Rapport n° : 60632792

PROCÈS VERBAL D'EXAMEN DE CONFORMITÉ ET/OU DE VISITE DE CONTRÔLE D'UNE INSTALLATION ÉLECTRIQUE BASSE TENSION

Responsable des travaux :		Installation :		Propriétaire / gestionnaire :	
Nom, Prénom : D. AUVISTER	Nom, Prénom : PHOTOVOLTAÏQUE	Adresse : RUE DU LILOT 67	Nom, Prénom : M. DECKER	CP + Commune : 5351 MAILLOT	
N° carte d'identité :					
N°TVA : BE

<b>DAUVISTER</b> Rue Cruler, 8 4970 Francorchamps tel: 08726.94.06 www.dauvister.com		Dessiné le: 01 Par: 01
Plan électrique Schéma unifilaire	DECKERS ANNA RUE DU LILOT 67 HAILLOT 5351

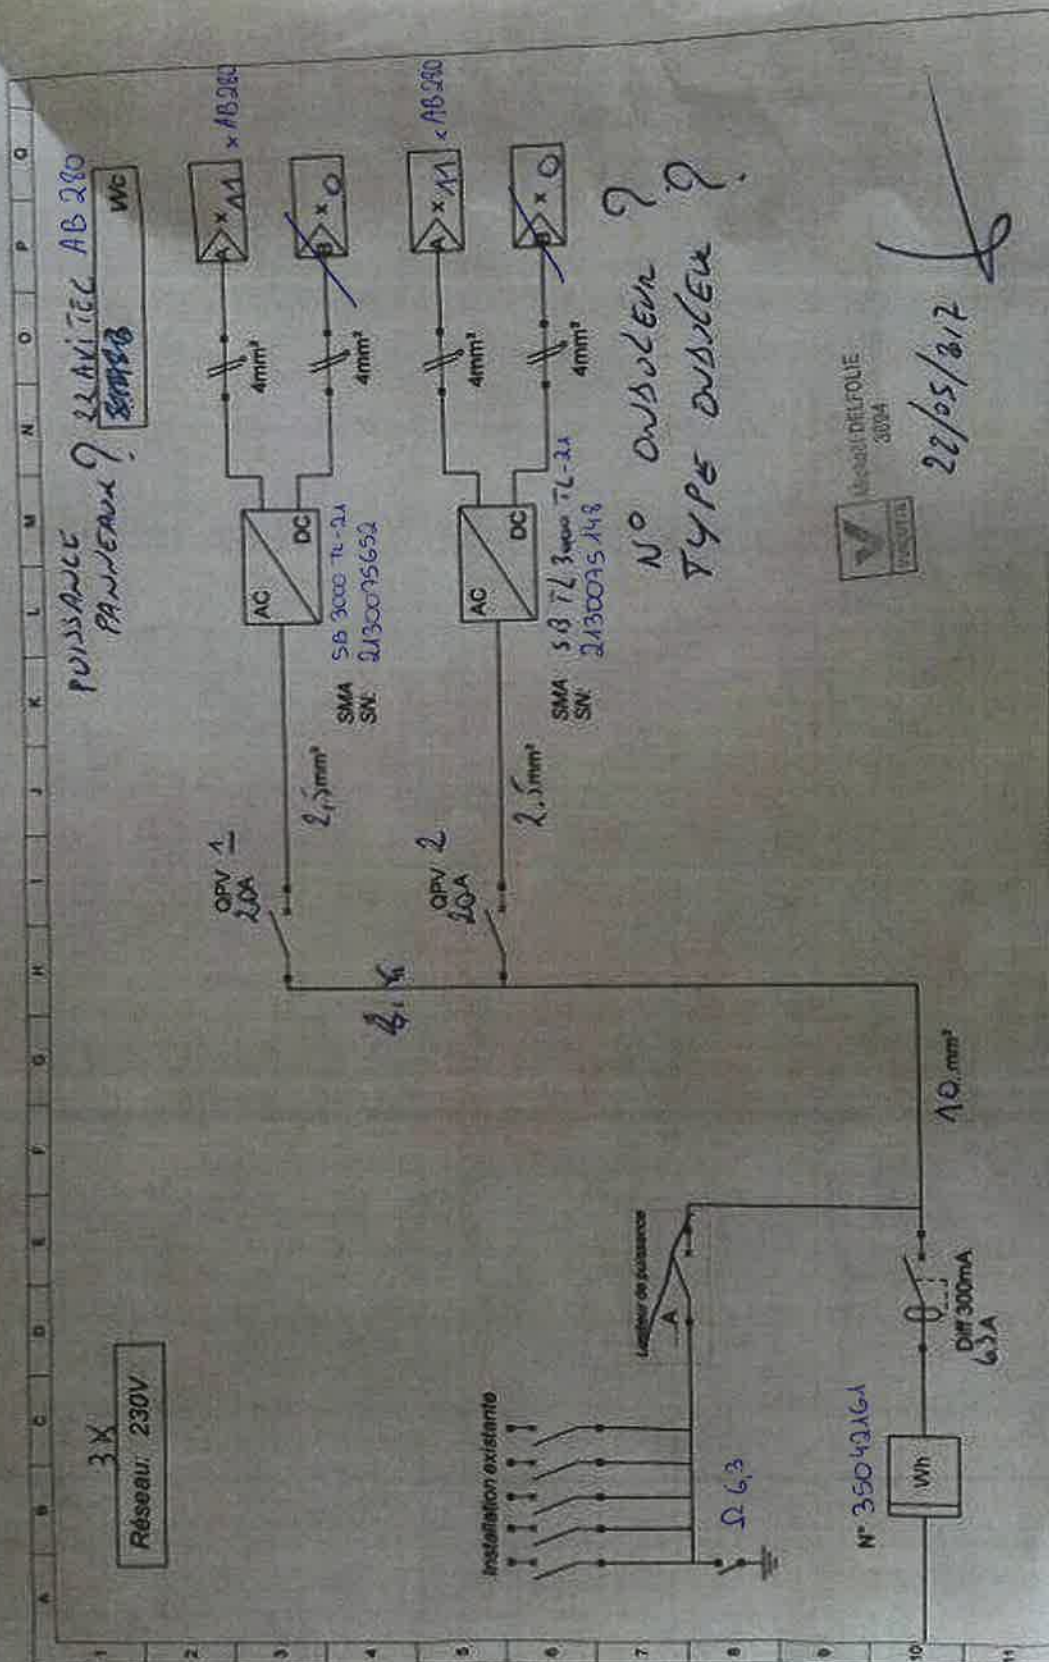
PUISSANCE PANNEAUX ?  
22 AVITEC AB 280

N° ONDULEUR ?  
TYPE ONDULEUR ?
